**COMPANHIA RIOGRANDENSE DE SANEAMENTO
DIRETORIA DA PRESIDÊNCIA
SUPERINTENDÊNCIA DE RELAÇÕES INSTITUCIONAIS**

Assunto: Relatório Técnico de Fiscalização Regular no município de Riozinho – Processo 064/2022

RELATÓRIO DE AJUSTAMENTO DE AÇÃO E CONDUTA – RAAC

Referência: Relatório Técnico de Fiscalização nº 064/2022
Município de Riozinho - Vistoria realizada no dia 03/08/2022

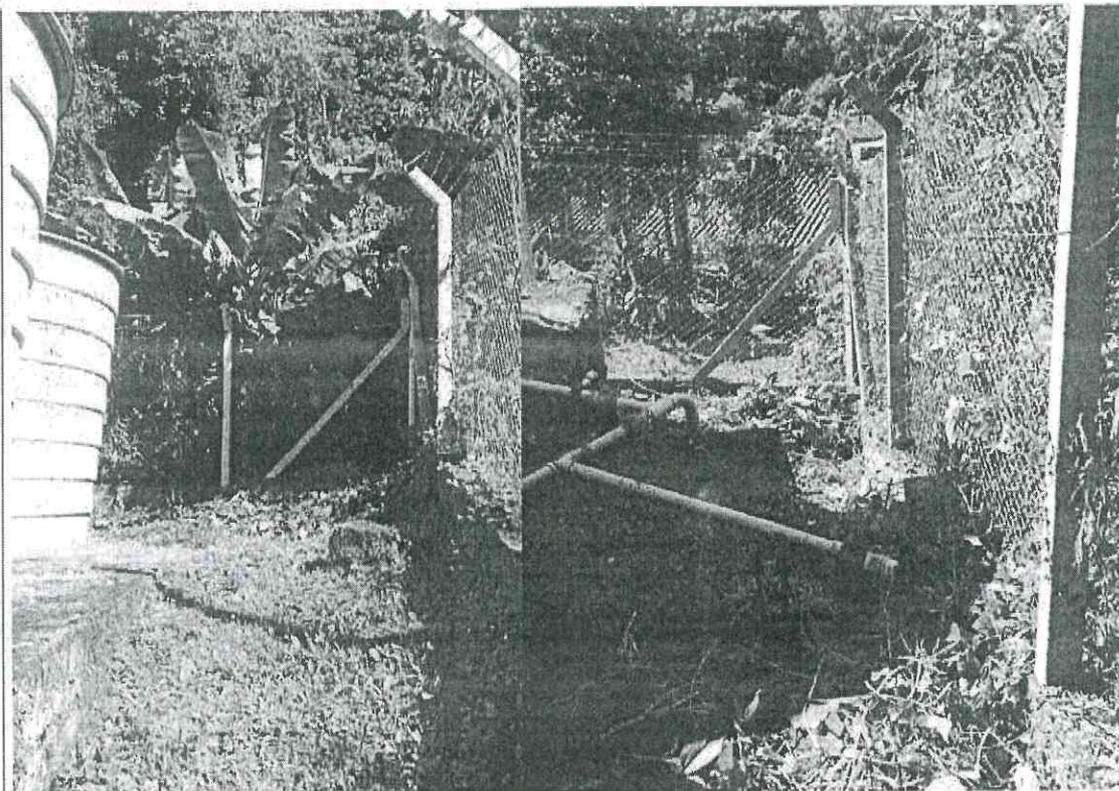
NC	CÓDIGO DA NC	UNIDADE	Reservatório R-2
5	6.12	CONSTATAÇÃO	Sala da câmara de manobras sem porta/grade
GRUPO	PRAZO	NÃO CONFORMIDADE	Não proporcionar a segurança das edificações e dos operadores.
2	365 dias	OBSERVAÇÃO

MANIFESTAÇÃO DA CORSAN: Em processamento. Instalar grade/porta através do contrato de caldeiraria.

Ação	Prazo previsto
Instalar grade/porta.	19/09/2023.
